From: "5.1,2,e"
Sent: Thu, 8 Dec 2022 10:46:59 +0100
To: "5.1,2,e" <5.1,2,e@amsterdam.nl>
Subject: RE: advies Grondwaterneutrale Kelders 5.1,2,e

Onderwerp: advies Grondwaterneutrale Kelders 5.1.2,e

Wij hebben een aanvraag in behandeling voor veranderen en vergroten van de begane grond van de woning en het creëren van een insteekverdieping, op de locatie 5.1.2,e 5.1.2,e Amsterdam. Het plan is in strijd met bouwregel artikel 5.2 onder a van bestemmingsplan 'Grondwaterneutrale Kelders', omdat het verboden is kelders te bouwen binnen de gebiedsaanduiding 'overige zone 1'. RO is voornemens om in dit geval af te wijken van het strenge Zone-1 kelderbeleid vanwege bijzondere omstandigheden. Maar het plan moet wel grondwaterneutraal uitgevoerd kunnen worden. Mijn collega 5.1.2,e (opgenomen in de cc) adviseert op de afwijking van het bestemmingsplan.

Voorstel voorschrift in vergunning:

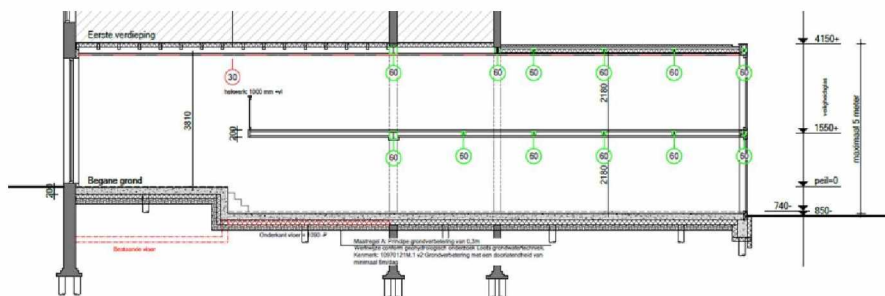
Maatregel A wordt toegepast volgens de aanvrager. Kan jij aan de hand van onderstaande voorschriften en de aangepaste stukken (tekening en de memo, zie bijlage), aangeven of:

- 1 In de tekening en de memo de opmerkingen voldoende zijn verwerkt? (verticale kolommen zie ik niet op tekening)
- 2 Het voorschrift op onderdelen verder moet worden aangevuld? (zie het **geel gemarkeerde**)
- 3 Voor de ontlastbemaling en opbarsten van de wadzandlaag geen eisen dienen te worden opgenomen? (zie hiervoor ook de **reactie van AVB**)

- **X aantal** verticale kolommen (van hetzelfde materiaal als de grondverbetering onder de keldervloer) langs kelderwanden aan voor- en achtergevel van minimaal 30 cm **x 30cm?** breed om een hydraulische verbinding tussen het watervoerende zandpakket (ophooglaag) en de grondverbetering te garanderen;

- Indien er damwandplanken aan de voor- en achtergevel worden geplaatst, dan dienen deze allemaal na de werkzaamheden te worden getrokken;
 - De werkvloer (of andere hulpmiddelen) mag de stroming van het grondwater niet belemmeren en moet ter plaatse van de verticale **grind**kolommen waterdoorlatend worden uitgevoerd;

- Om het risico op eenmalig opbarsten vanuit het wadzand te voorkomen moeten ontlastfilters toegepast worden in het wadzand en deze op de juiste hoogte afgezaagd ter voorkoming eenmalig opbarsten tijdens de bouw.

- Het is noodzakelijk om maatregelen te nemen om te voldoen aan het grondwaterneutraal bouwen van een kelder conform het Afwegingskader Grondwater Neutrale Kelders, conform "maatregel A" dient er toepassing te worden gegeven aan het volgende:

- o Een grondverbetering van 30 cm dik met een doorlatendheid van $k = 6 \text{ m/dag}$ (in afwijking van het voorgestelde 9 m/dag) onder het volledige oppervlak van de keldervloer;

- o Langs kelderwanden aan voor- en achtergevel dient ondergronds over de hele breedte en hoogte van de gevels een verticale aanvulling van minimaal 30 cm te worden toegepast (van hetzelfde materiaal als de grondverbetering onder de keldervloer) om een hydraulische verbinding tussen het watervoerende zandpakket (ophooglaag) en de grondverbetering te garanderen; <- Ik zal dit op de vergunningstekening met rood aangeven en hiernaar verwijzen.

- o Ter plaatse van deze verticale aanvulling mag een werkvloer (of andere hulpmiddelen) de stroming van het grondwater niet belemmeren, deze moeten waterdoorlatend worden uitgevoerd;

- o Indien er damwandplanken aan de voor- en achtergevel worden geplaatst, dan dienen deze allemaal na de werkzaamheden te worden getrokken;
- o Voordat gestart wordt met ontgraven moet met een peilbuis (tot NAP – 7,5 m) gecontroleerd worden wat de actuele grondwaterstand/stijghoogte is in de wadzandlaag. Is deze grondwaterstand/stijghoogte hoger of gelijk aan NAP – 4,06 m dan is ontlastbemaling nodig.

- 1 – ze moeten over de hele breedte aan voor- en achtergevel een verticale aanvulling van minimaal 30 cm breed toepassen.
- 2 – in de voorschrift kan gewoon “30 cm breed” genoemd worden.
- 3 – mbt de opbarsting kun je de tekst uit de memo opnemen: “Voordat gestart wordt met ontgraven moet met een peilbuis (tot NAP – 7,5 m) gecontroleerd worden wat de actuele grondwaterstand/stijghoogte is in de wadzandlaag. Is deze grondwaterstand/stijghoogte hoger of gelijk aan NAP – 4,06 m dan is ontlastbemaling nodig.”
